三菱小容量 UPS セールスとサービス

No. 005

ラインインタラクティブ方式FREQUPS-Aシリーズ バージョンアップのお知らせ

発行 日付	2002年12月	件 名	ラインインタラクティブ方式 FREQUPS-Aシリーズ バージョンアップのお知らせ	三菱電機株式会社名古屋製作所 〒461-8670 名古屋市東区矢田南5-1-14 Tel (052) 721-2111大代表
----------	----------	--------	---	--

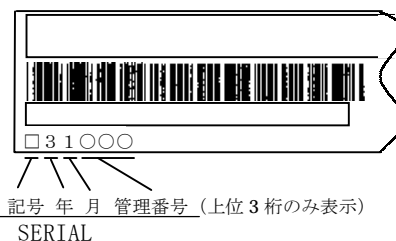
また、フロントパネルの「ON/TEST」表記の下に「ALARM RESET」の文字が追加されます。
